**CUSTOMS CONVENTION ON THE INTERNATIONAL TRANSPORT OF GOODS
UNDER COVER OF TIR CARNETS
(TIR CONVENTION)**

Amendment 7

**(Amendments which were adopted pursuant to article 60 of the Convention and which entered
into force on 1 August 1986)**

*Sketch No. 6
Sheet locking system*

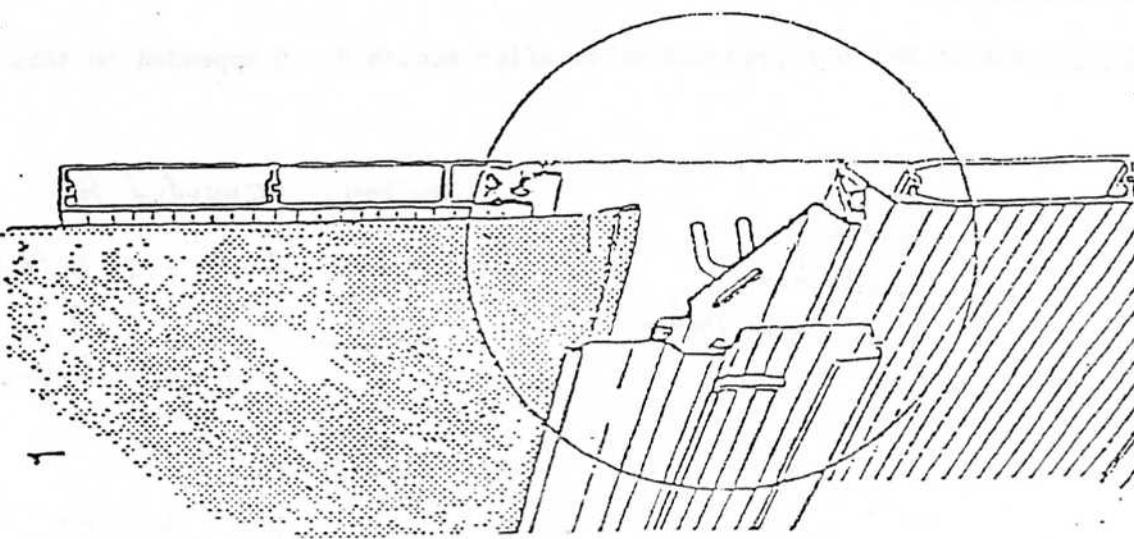
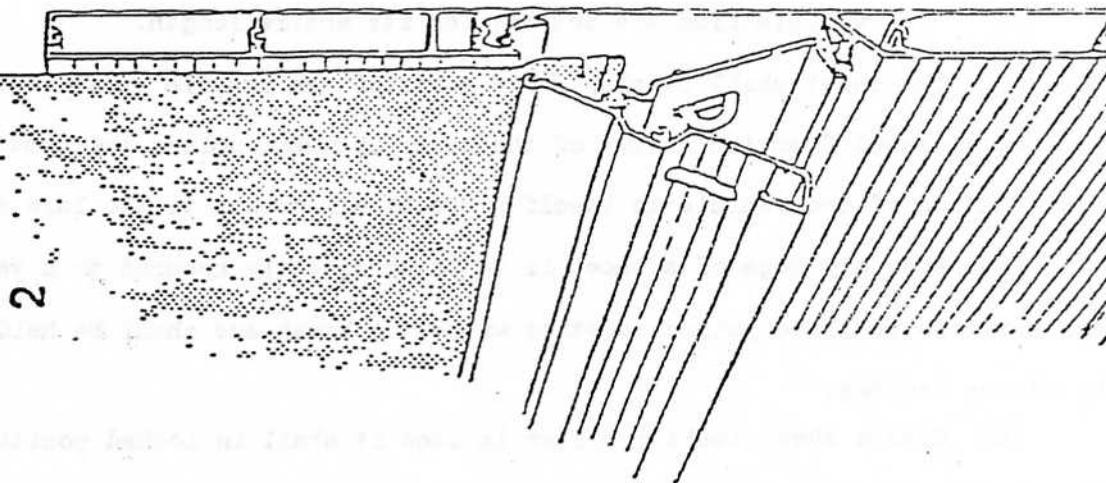
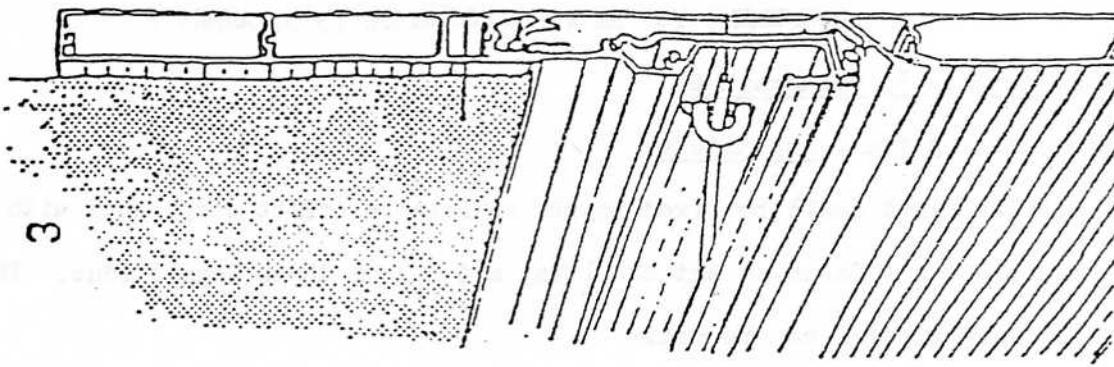
Annex 2, article 3, paragraph 6

For the existing text, substitute:

"6. The sheet shall be fixed to the vehicle in strict compliance with the conditions set forth in article 1 (a) and (b) of these Regulations. The following systems can be used:

(a) The sheet can be secured by

- (i) metal rings fixed to the vehicles,
- (ii) eyelets let into the edge of the sheet and
- (iii) a fastening passing through the rings above the sheet and visible from the outside for its entire length.

The sheet shall overlap solid parts of the vehicle by at least 250 mm, measured from the centre of the securing rings, unless the system of construction of the vehicle in itself prevents all access to the load compartment.

(b) When any edge of a sheet is to be permanently secured to a vehicle, the two surfaces shall be joined together without a break and shall be held in place by strong devices.

(c) When a sheet locking system is used it shall in locked position join the sheet tightly to the outside of the load compartment (as an example see sketch No. 6)."

Insert sketch No. 6 reproduced below after sketch No. 5 appended to this annex.

Description
This sheet locking system is acceptable provided that it is fitted with at least one metal ring at each gate end. The openings through which the ring passes are oval and of a size just sufficient to allow the ring to pass through it. The visible part of the metal ring does not protrude more than twice the maximum thickness of the fastening rope when the system is locked.

Рисунок № 6

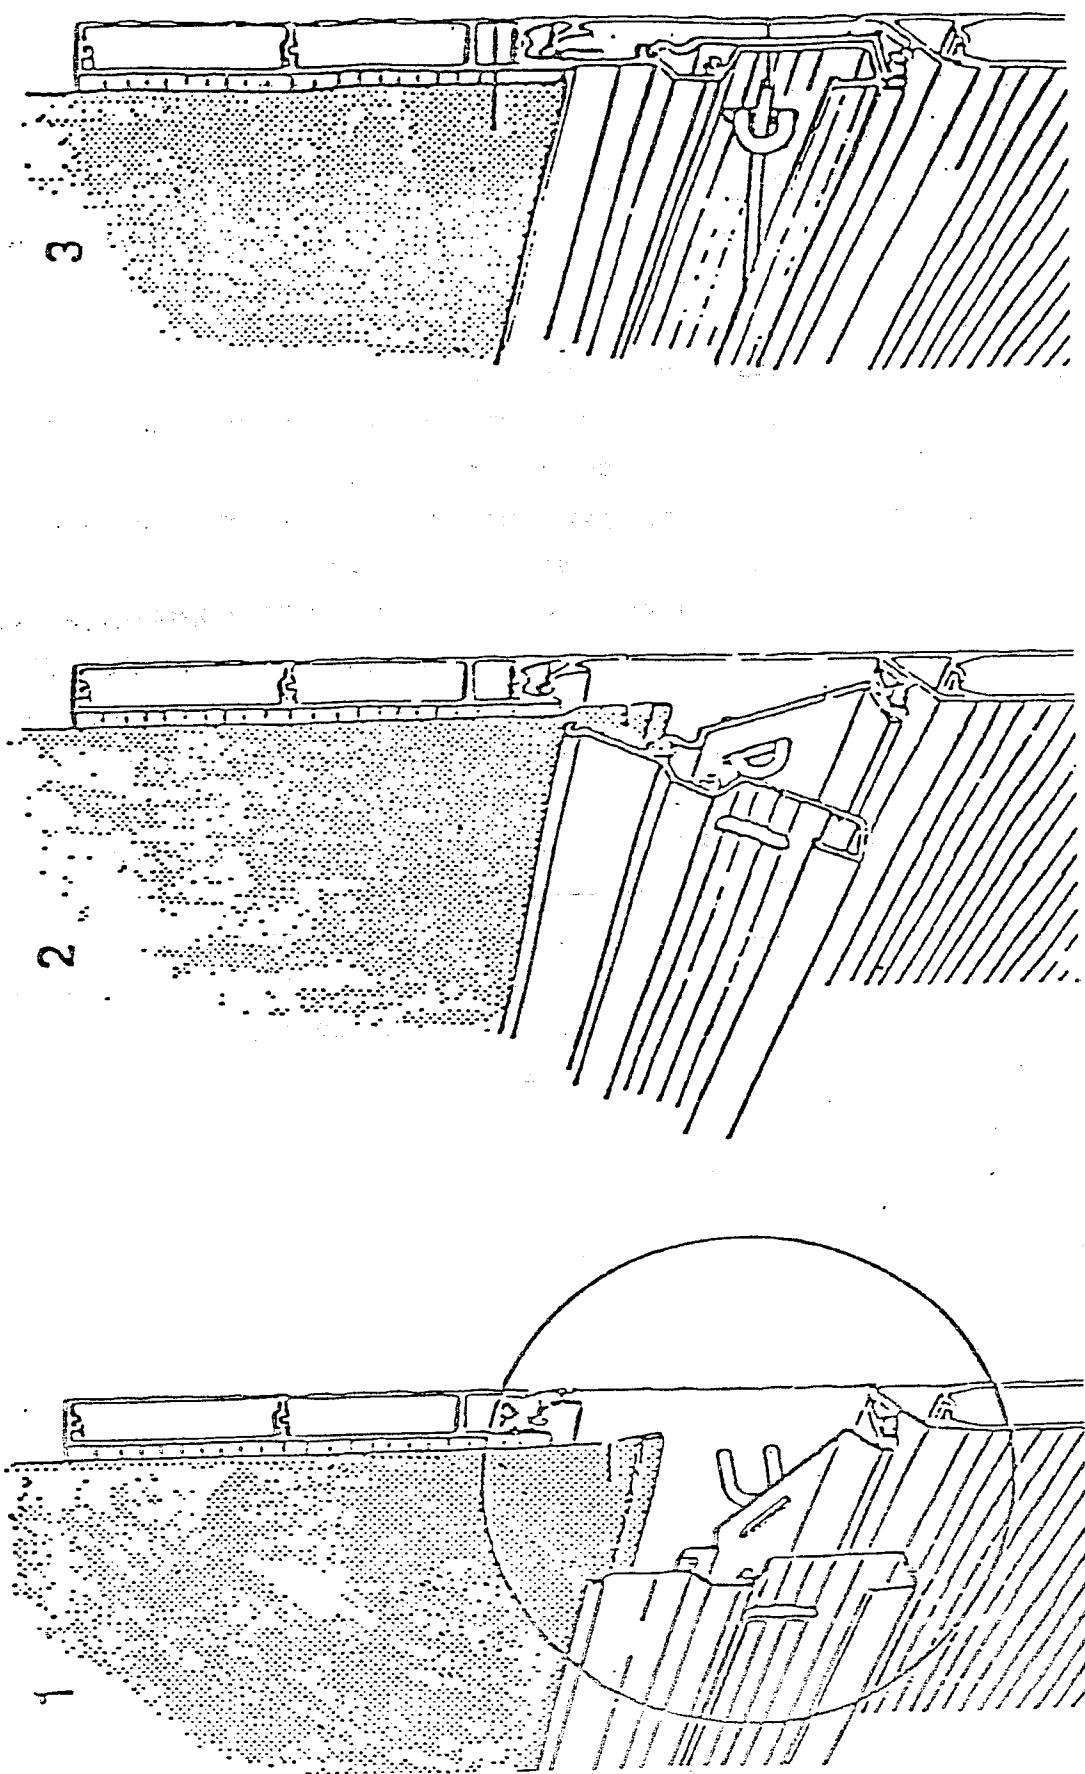
"6. Брезент должен прикрепляться к транспортному средству в точном соответствии с условиями, изложенными в статье 1 а) и б) настоящих Правил.

Включить производимый ниже рис. № 6 после рис. № 5, приводимого в настоящем приложении".

Описание: Настоящая система крепления брезента допускается в том случае, если она оборудована по крайней мере одним металлическим кольцом на концах каждого борта. Отверстия, через которые проходит кольцо, имеют овальную форму и точно соответствуют размеру, входящему через него кольца. Видимая часть металлического кольца при закругленной системе выступает на расстояние, которое не должно превышать более чем два раза максимальную толщину
